# MESC TECHNICAL NEWS

No. M7700-105-9907

## 7902グループ、7920グループ アブソリュートロング・インデクストX・アドレッシングモード 使用時の注意事項

表1 該当命令リスト

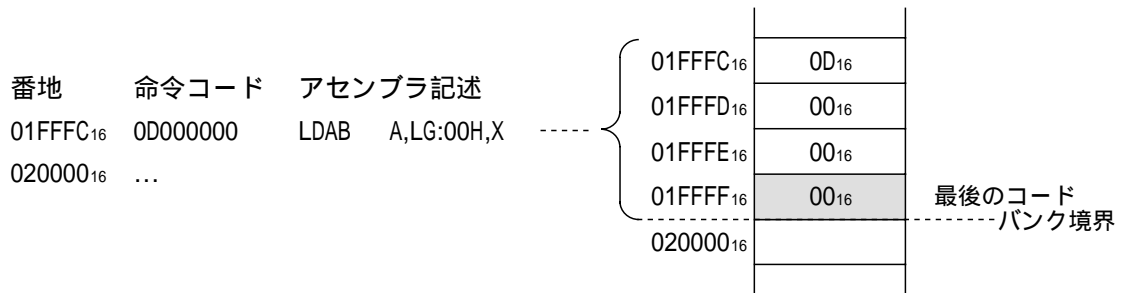
表1に示す命令を、アブソリュートロング・インデクストX・アドレッシングモード（以下ABL,Xと称します）で使用する場合、その命令のコードの最後の番地がバンクの最後（アドレスの下位16ビットの位がFFFF<sub>16</sub>）にあるとき、その命令を実行すると、プログラムバンクレジスタ（PG）が桁上がりしません。このため、プログラムが正常に実行できません。

ABL,Xで命令の最後のコードがバンクの最後の番地になる場合は、NOP命令等でずらすなど、最後のコードがバンクの最後の番地にならないようにしてください。
